Relatório de Fiscalização

FISCALIZAÇÃO NOS SISTEMAS DE ÁGUA E ESGOTO

RELATÓRIO DE FISCALIZAÇÃO TÉCNICA DOS SISTEMAS DE ÁGUA DO MUNICÍPIO DE AMPARO

PRESTADOR: SAAE - SERVIÇO AUTÔNOMO DE ÁGUA E ESGOTOS DE AMPARO

Foto 1 - Planilha de Controle Operacional.

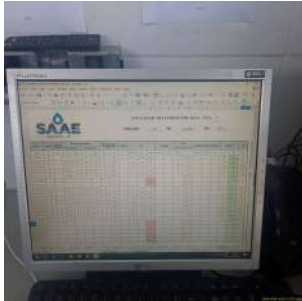
[ETA-5.17] - Não realização do controle de parâmetros mínimos do processo (Cloro Residual Livre, Fluoreto e Turbidez)

Conforme

Foto 7 - Vertedores.

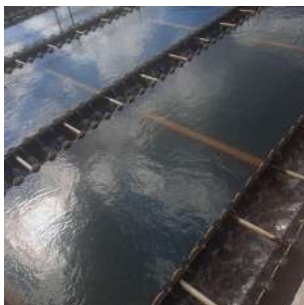
Fotos de [ETA-5.0]
